改善箇所説明図

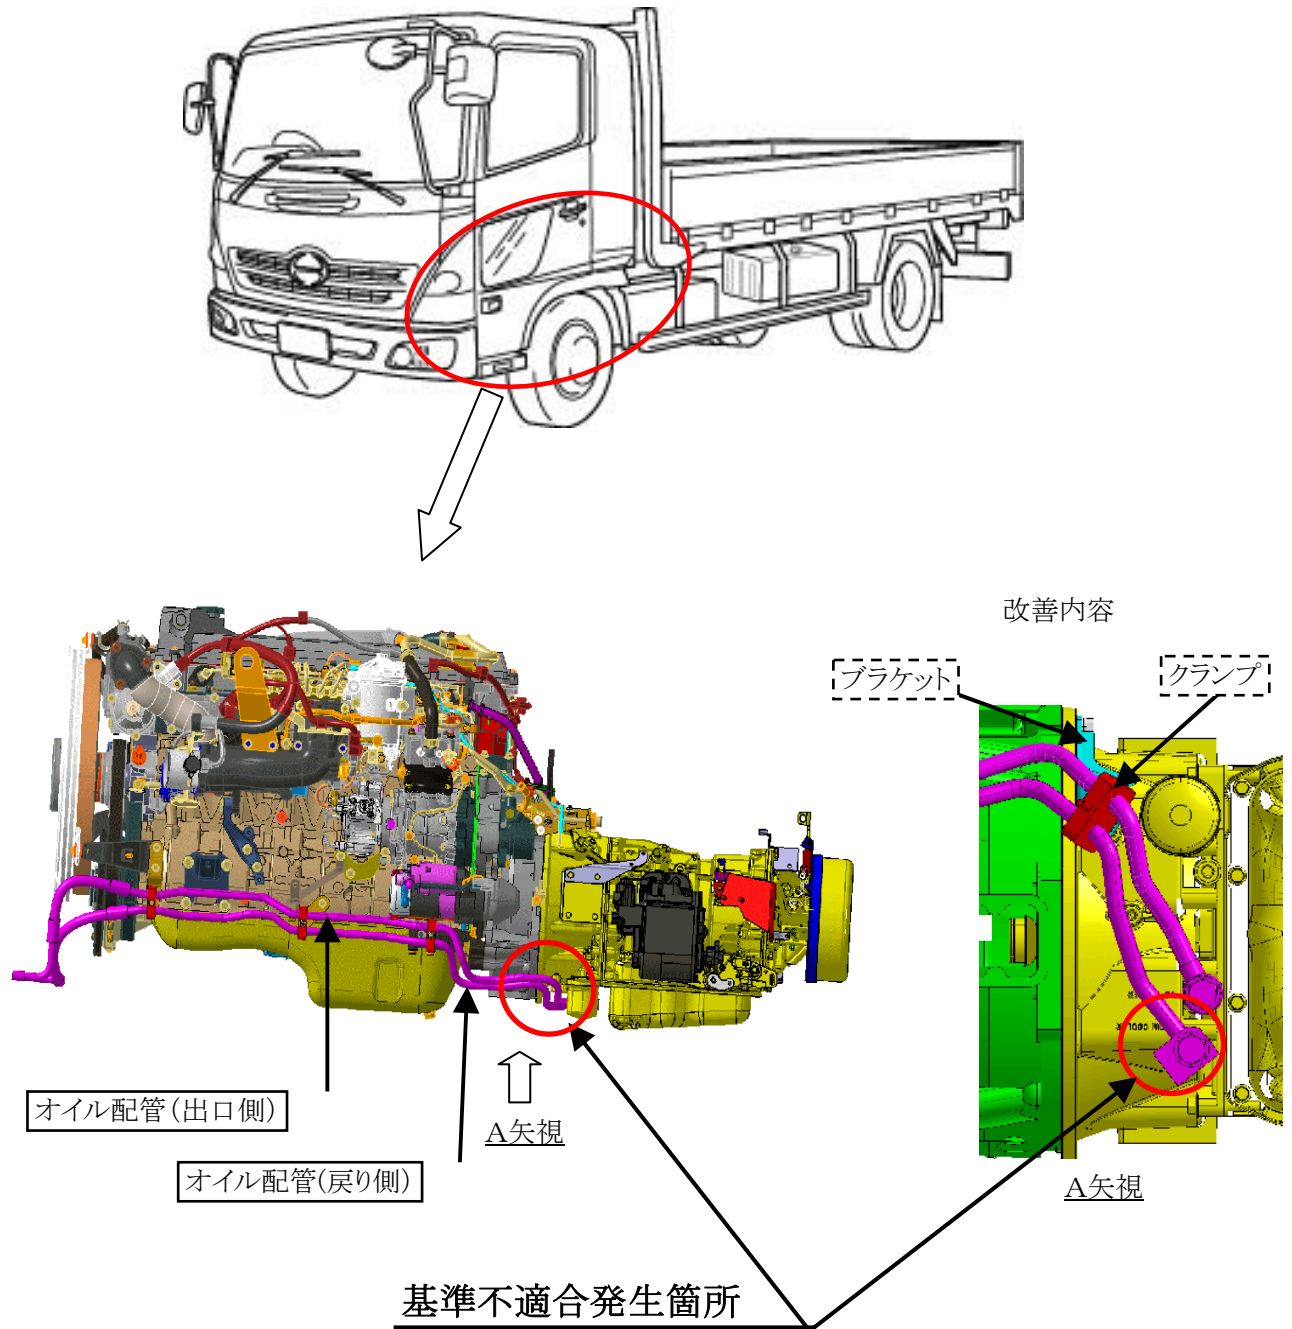
自動変速機付車の、自動変速機のオイルクーラーから変速機へのオイル配管の固定方法が不適切なため、原動機の振動により当該配管に共振が発生するものがある。そのため、そのまま使用を続けると、ジョイントとの接合部に亀裂が発生し、オイルが漏れ、変速制御ができなくなり、最悪の場合、走行不能となるおそれがある。

全車両、当該オイル配管にクランプを追加するとともに形状を変更した配管と交換する。
